既設堤防の安全性について十分な検証がないまま、グラウト充填などの小手先の対策しか検討されていない。

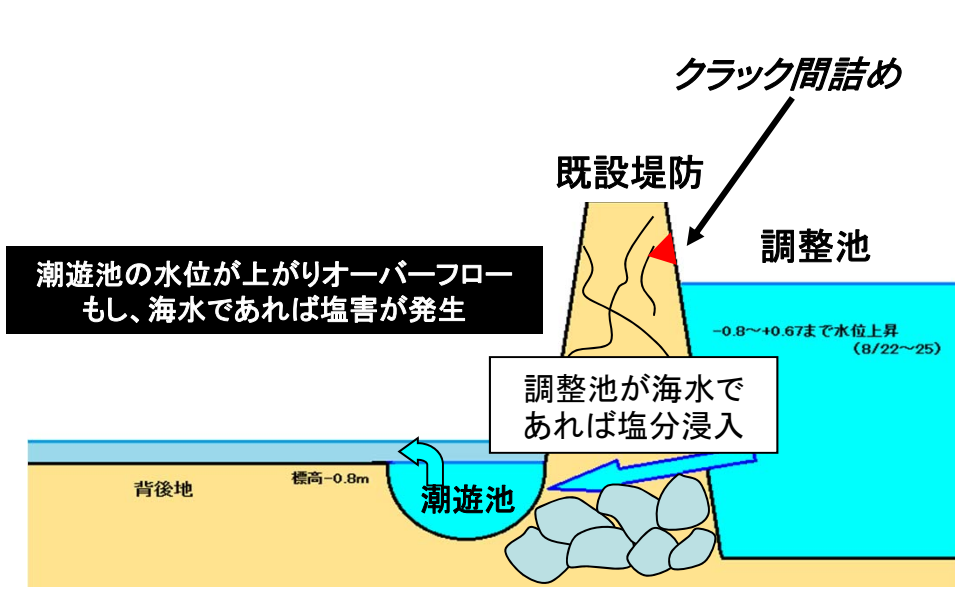
- 1 国が示したグラウト工は、堤防の補強等の安定を主目的としたものではなく、クラックの間詰め等の小手先の対策でしかなく、堤防の安全性を確保できない上に、背後地潮遊池への塩水浸透も防げない。
- 2 国は、表面被覆工について、樹脂系の軽量な材料を用いるとしているが、具体的な工法が示されておらず、既設堤防への安全性についても検証が行われていない。

既設堤防の基礎は捨石等であり、堤体も老朽化していることから、水が浸透しやすい状況

既設堤防の老朽化が著しいことや、堤防基礎が栗石で築造されていることから、グラウトや表面被覆工を行っても、調整池から潮遊池への塩水浸入を防止することはできない。

堤体全体が沈下。最大50cm程度の沈下を確認。

パラペット部に19cmのズレ

天端被覆において約10cmのクラックが発生。また、縦方向に7cmの沈下。

抜本的対策を講じる必要
